島根原子力発電所 2号炉 審査資料	
資料番号	EP-061 改 67(説 4)
提出年月日	令和 2 年 11 月 12 日

島根原子力発電所 2号炉 可搬型重大事故等対処設備保管場所 及びアクセスルートについて

令和 2 年 11 月
中国電力株式会社

指摘事項一覧

図1 地山に勾配を設けて掘削した箇所の評価結果

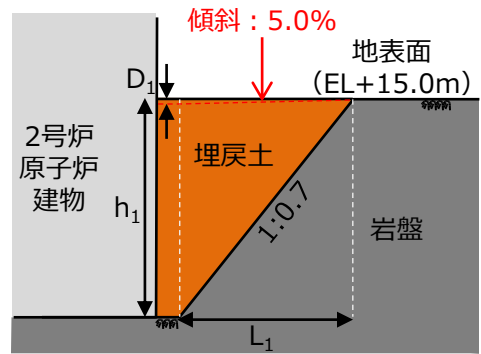
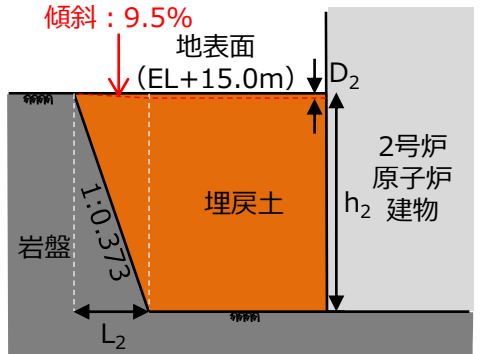
- 指摘事項 (第861回審査会合 (令和2年5月18日))
 液状化による不等沈下に関し、地山と埋戻部との境界部 (地山に勾配を設けて掘削した箇所) について、傾斜の評価結果を詳細に説明すること。また、段差解消工事の要否についてもその根拠とともに説明すること。

- 回答
 地山と埋戻部との境界部 (地山に勾配を設けて掘削した箇所) ※について、2号炉原子炉建物周辺で2箇所抽出し、地下水位を地表面とした場合の液状化及び揺すり込みによる傾斜を評価した結果、発生する傾斜が許容値15%を下回るため、可搬型設備の通行に及ぼす影響はない。

番号	名称	掘削勾配	h(m)	L(m)	D(m)	傾斜
1	2号炉原子炉建物南側	1:0.7	19.7	13.8	0.69	5.0%
2	2号炉原子炉建物西側	1:0.373	19.7	7.3	0.69	9.5%

最大沈下量 : $D=h \times 3.5\%$ (m), 不等沈下による傾斜 : $S=D \div L \times 100\%$

表1 地中埋設構造物の浮き上がり対策（案）

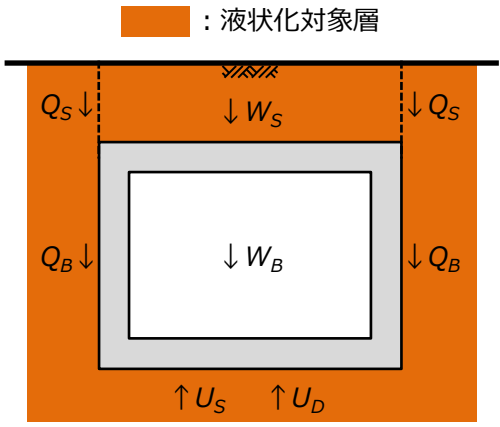
■ 指摘事項（第861回審査会合（令和2年5月18日））
 地中埋設構造物の液状化に伴う浮き上がりの評価結果について、浮き上がりを防止するための対策及び設計方法を詳細に説明すること。

■ 回答
 浮き上がりが想定される地中埋設構造物については、表1のとおり、揚圧力(U_S, U_D)に対する浮き上がり抵抗力(W_S, W_B, Q_S, Q_B)の不足分を補うため、構造物周辺の地盤改良やコンクリート置換、又はカウンターウェイトを設置する対策を実施する方針とする。

$$y_i(U_S + U_D) / (W_S + W_B + 2Q_S + 2Q_B) \leq 1.0$$

図1 海を水源とした対応手順 概略図

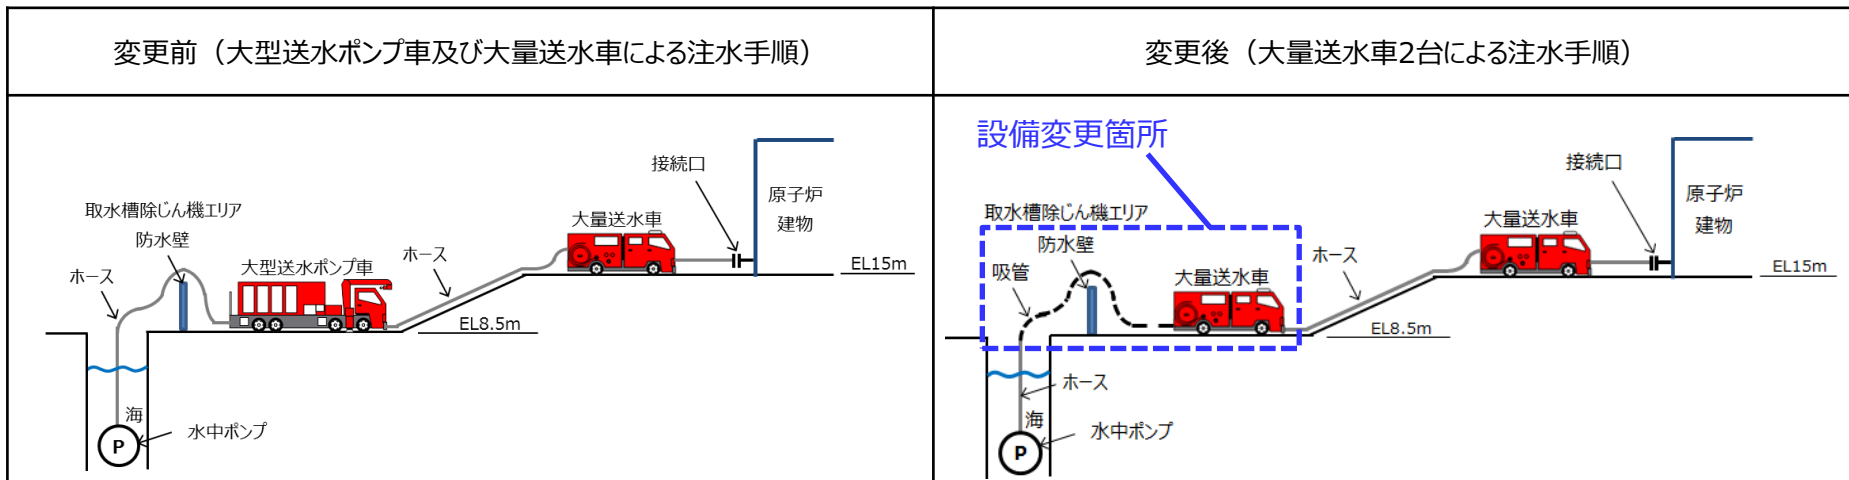
- 指摘事項（第861回審査会合（令和2年5月18日））
海を水源とした場合の注水について、所要時間を短縮する取り組みについて、実績を含めて説明すること。

- 回答
海を水源とした場合の原子炉等への注水作業時間を短縮する取り組みとして、図1のとおり海水取水用の可搬型設備を、大型送水ポンプ車から大量送水車に変更することとした。

なお、大量送水車による海水取水は水中ポンプ及び車載している送水ポンプによる真空引き※¹にて揚程を確保する。これに伴い、流路を「平型ホース」から「平型ホース+吸管」に変更※²する。

表1 土石流発生に備えた対応を実施するための判断基準と対応内容

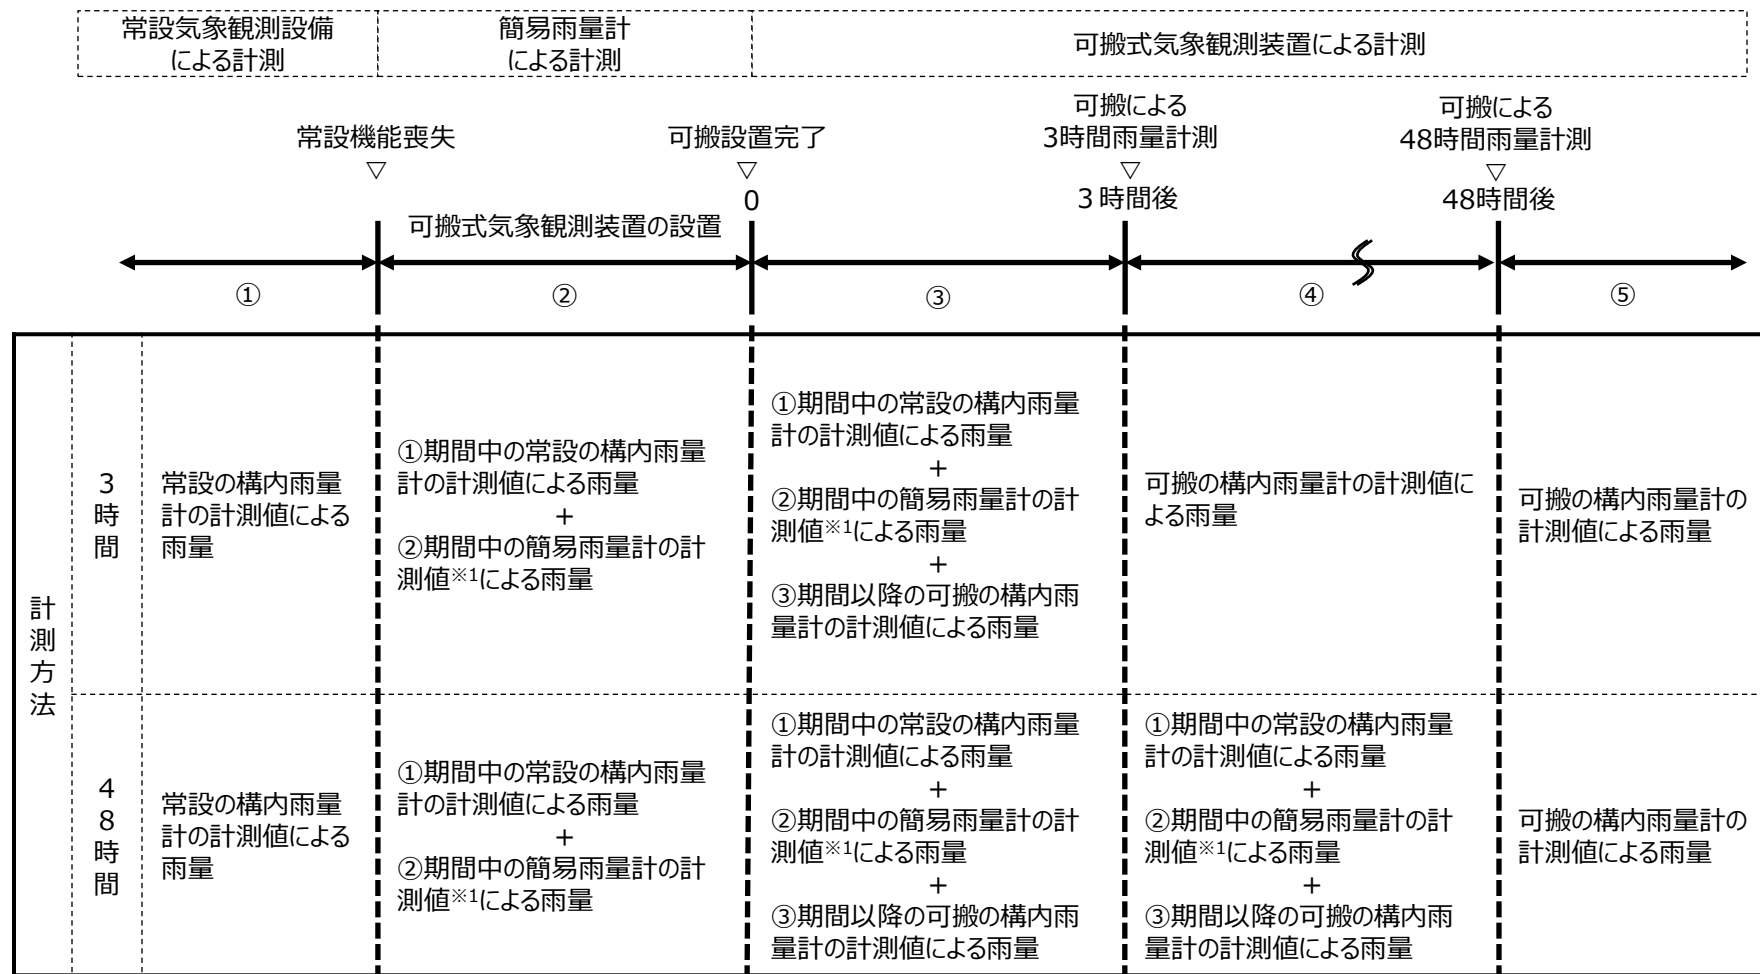
土石流が発生していない場合であっても、例えば雨量が多い場合には人的被害を予防するために土石流の影響を受けるアクセスルート、保管場所、輪谷貯水槽の使用を中止することが考えられるため、その場合の判断基準を説明すること。

降水に起因して発生する土石流を考慮することから、気象庁による大雨特別警報（「避難勧告等に関するガイドライン（内閣府）」に基づく警戒レベル5（災害の発生情報）相当）発表の判断指標の一つである「3時間雨量」及び「48時間雨量」を海水注水切替判断等を決定・実施するための判断基準として設定し、社内規程に定める。

- 気象庁は、平成3年以降の観測データを用いて、50年に一度程度の頻度で発生すると推定される雨量（3時間雨量若しくは48時間雨量）を、大雨特別警報の発表の判断指標に用いており、松江市においては、「3時間雨量は150mm以上」及び「48時間雨量は346mm以上」を判断指標※¹としていることから、当該判断指標を海水切替判断等を決定・実施するための判断基準として設定する。
- 土石流発生に備えた対応が速やかに実施できるよう、対応準備を実施するための判断基準を前もって設定することとし、島根原子力発電所における過去10年間（2010年4月1日～2020年3月31日）の降雨実績※²を踏まえて、**発電所構内雨量計による「3時間雨量100mm以上」及び「48時間雨量150mm以上」**を判断基準として設定する。
